项目名称: 华电文水 100MW 光伏发电项目
建设单位(盖章): 华电文水新能源有限公司
编制日期: 2023 年 10 月

关于华电文水 100MW 光伏发电项目环境影响报告表
(报批版)的修改说明

本项目技术审查会专家意见修改说明一览表

华电文水 100MW 光伏发电项目 环境影响报告表技术审查意见

附图 2a 本项目总平面布置图（北区）

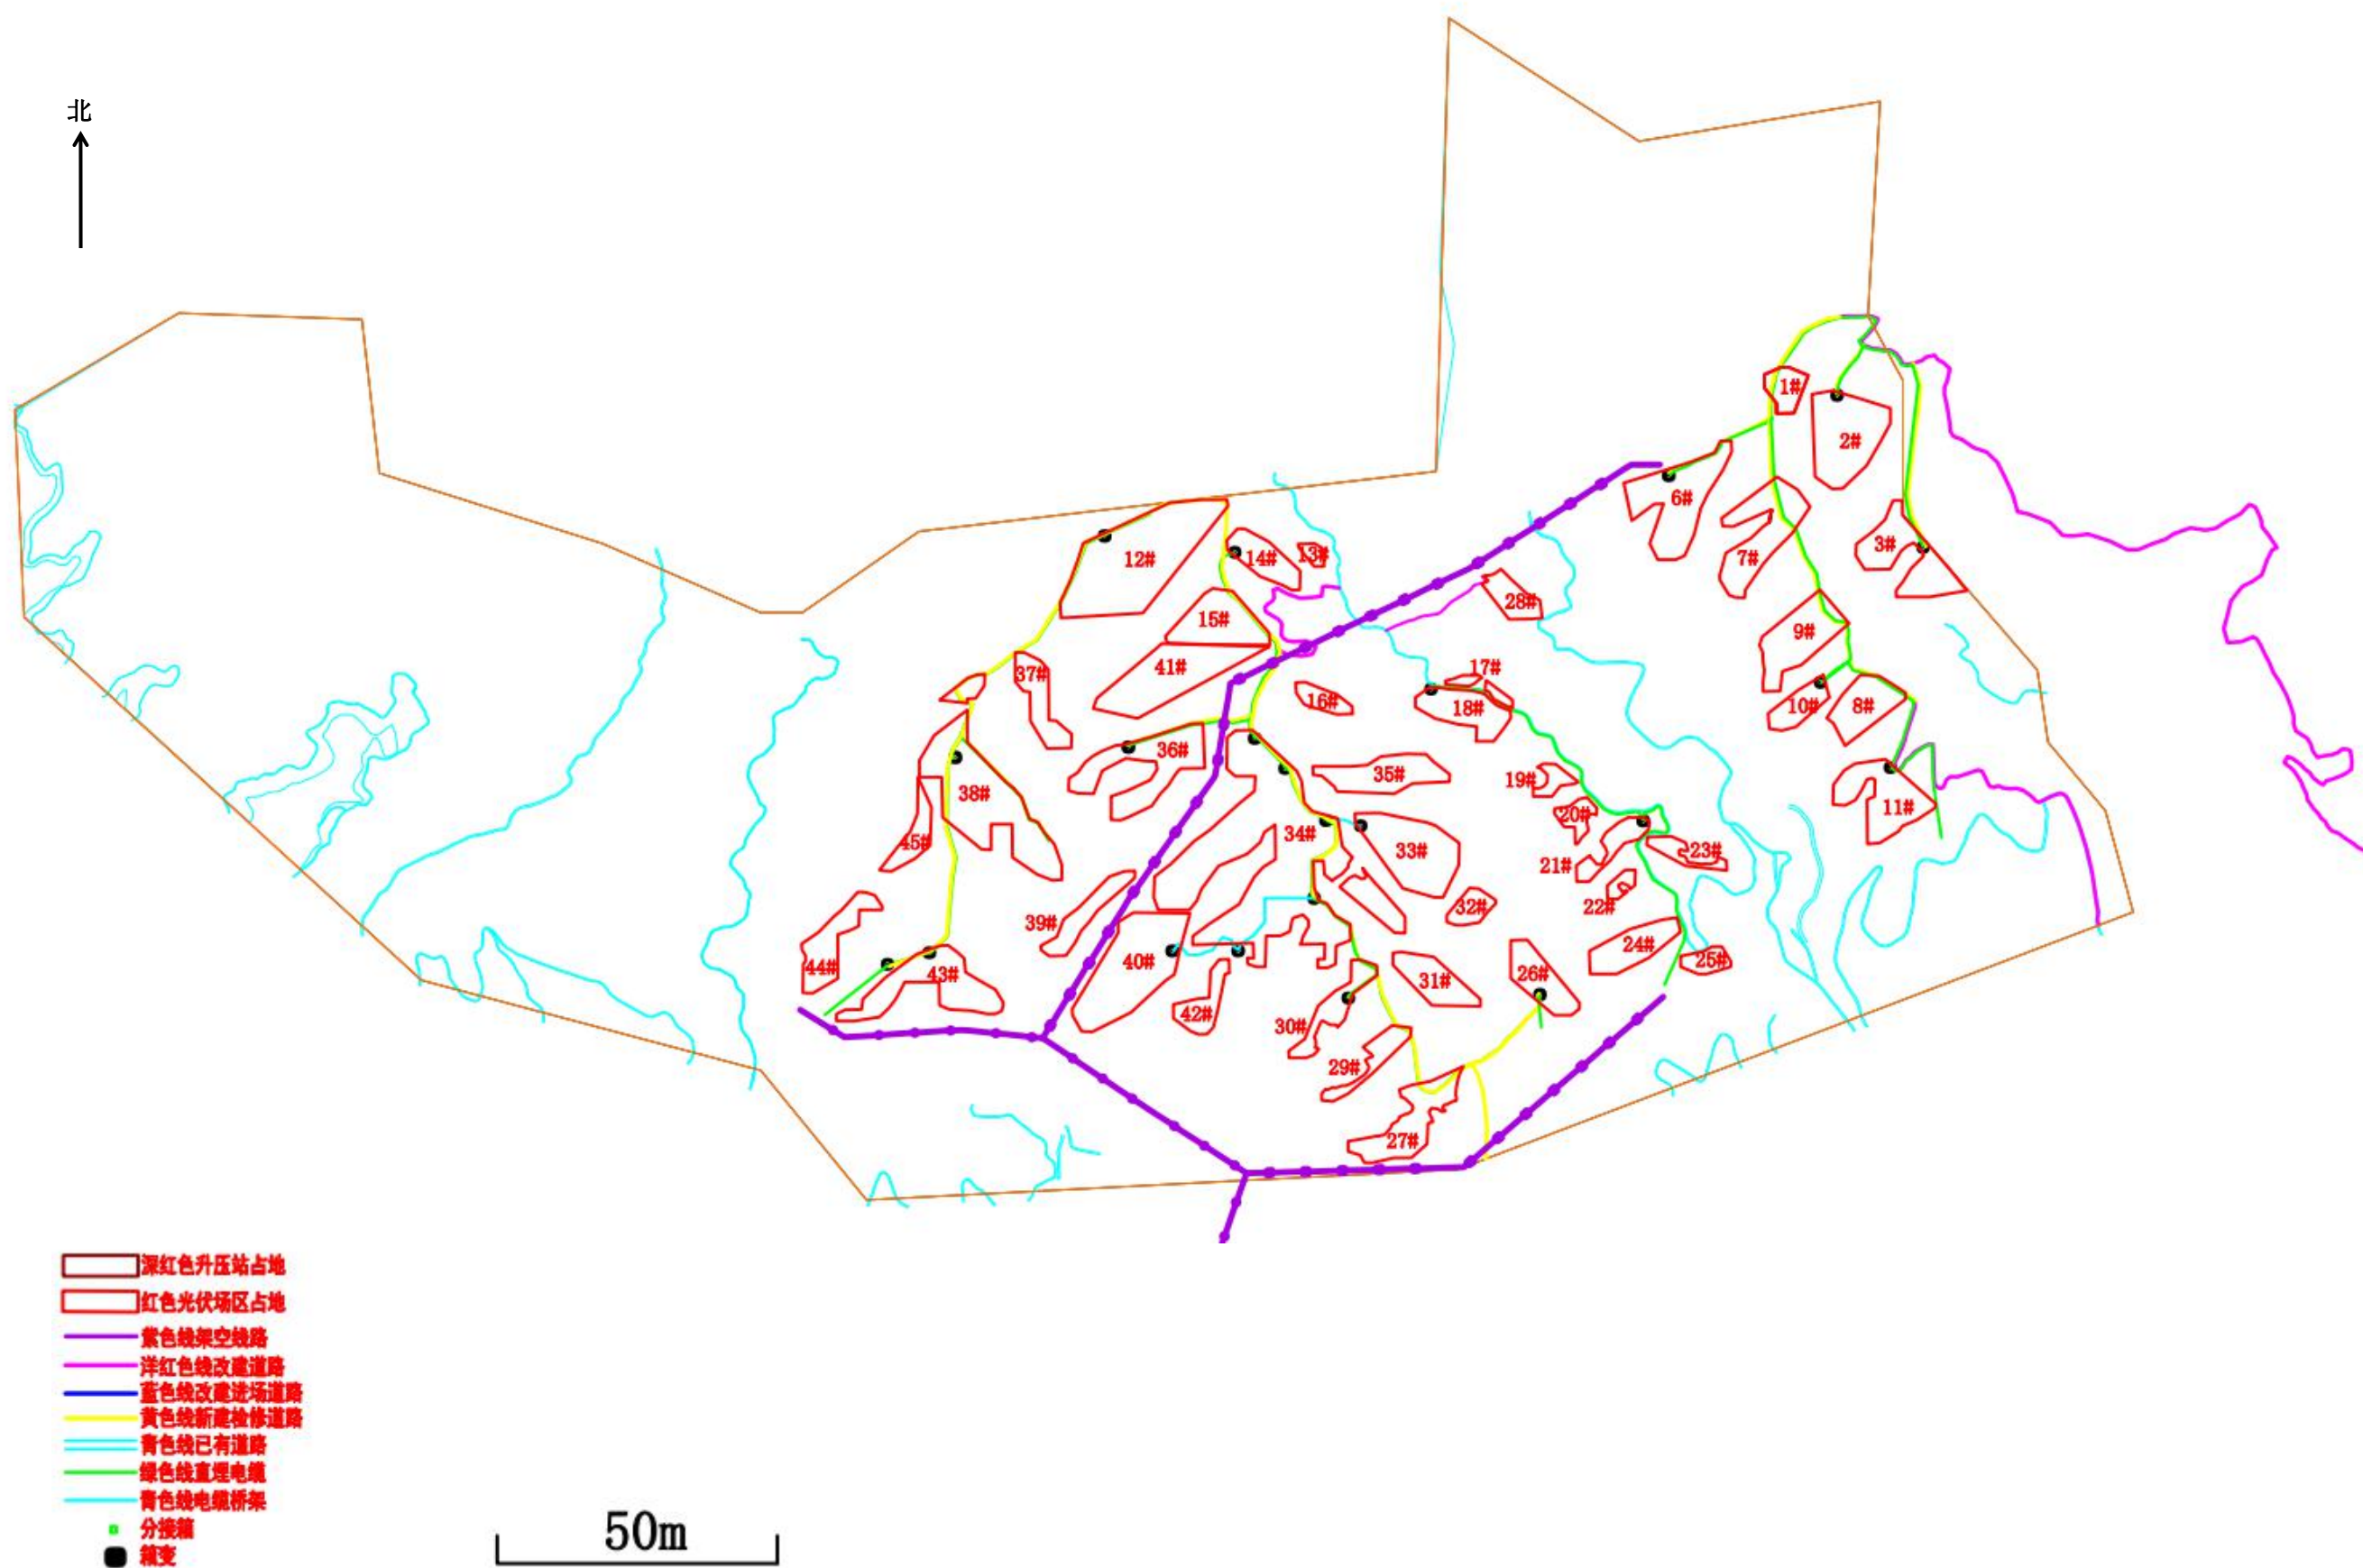
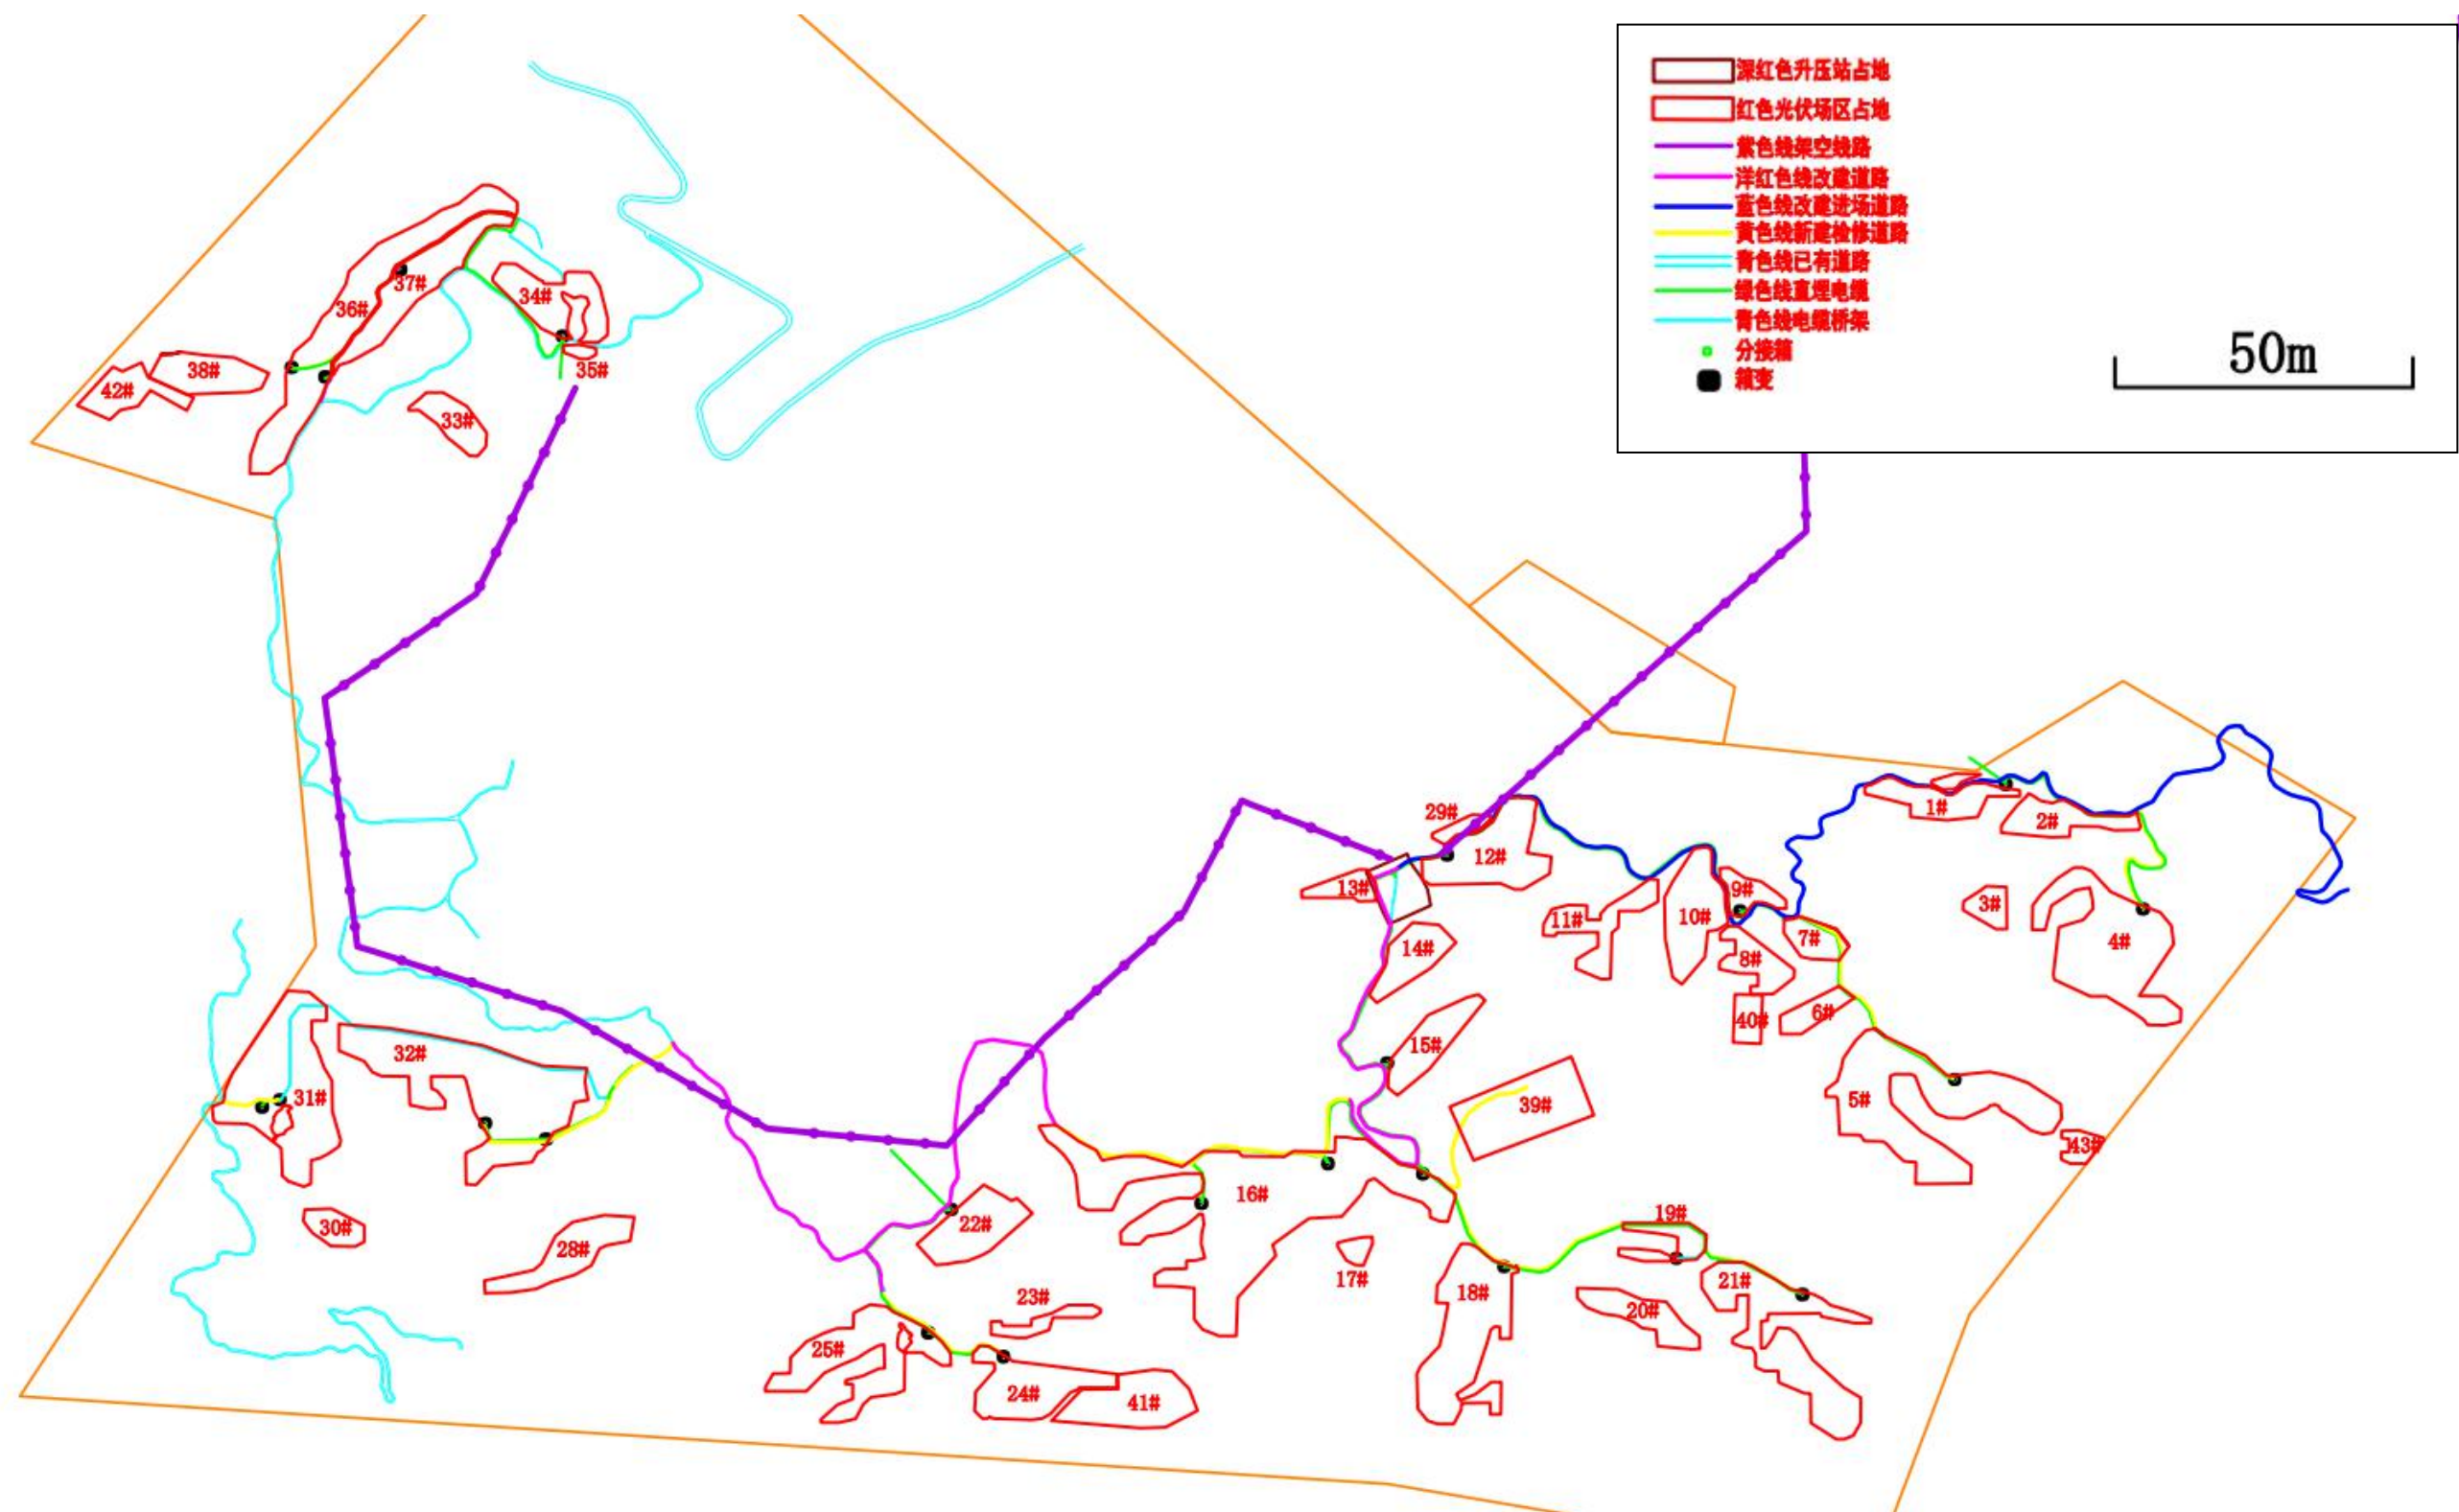
2、细化项目主要建设内容及组成表，细化道路工程（明确利用、改造及新建道路的技术参数）、细化集电线路工程。核实并完善项目占地情况一览表，细化临时占地、永久占地面积、占地性质和类型。补充升压站用地的土地预审批复和选址意见书。规范光伏场区总平面布置图（标出40个箱变、进场及检修道路、集电线路等的位置）及升压站平面布置图。

附图 2d 本项目施工平面布置图

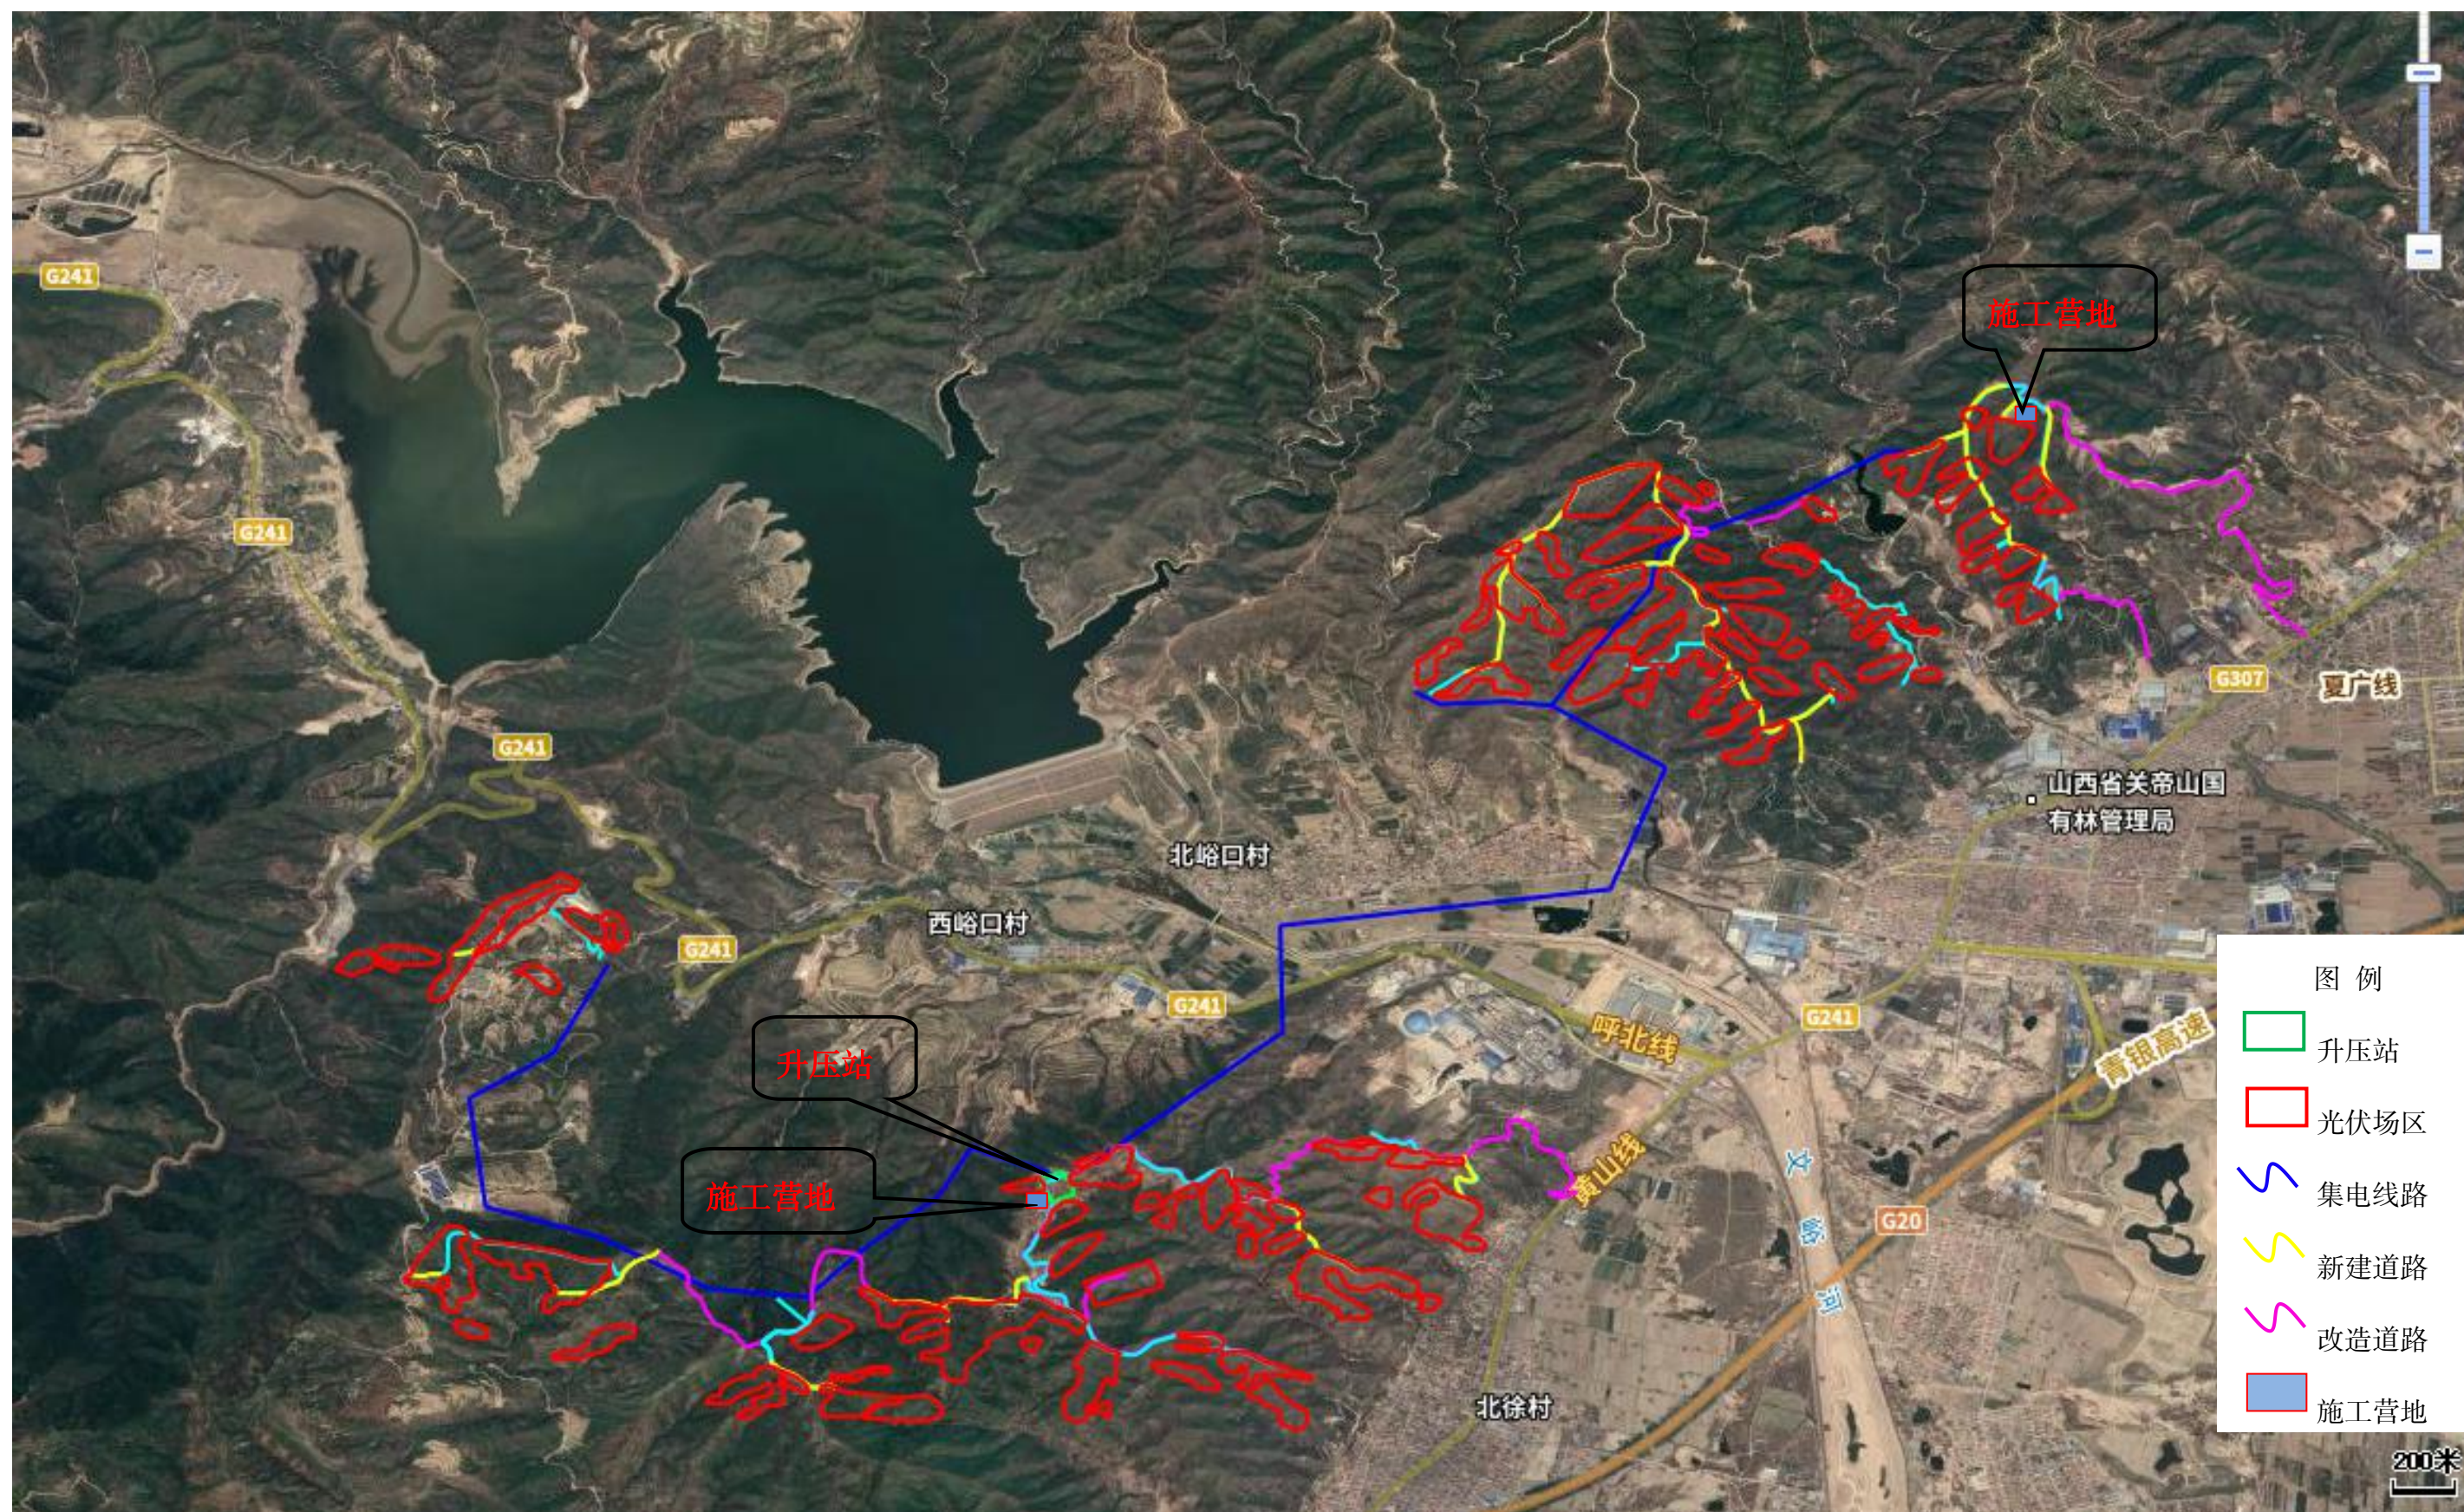
补充项目施工平面布置图。细化施工场地和施工生活营地的设置情况。细化土石方平衡条件及平衡方案，落实废弃土石方的处置去向，明确是否设置弃土场。细化混凝土灌注桩施工、架空线路架线工艺。按照绿色施工原则和要求，细化和完善施工期污染治理和生态保护措施；细化近地表水水体、保护文物区块的施工方案，明确施工边界。明确外送线路不属于本报告评价范围。
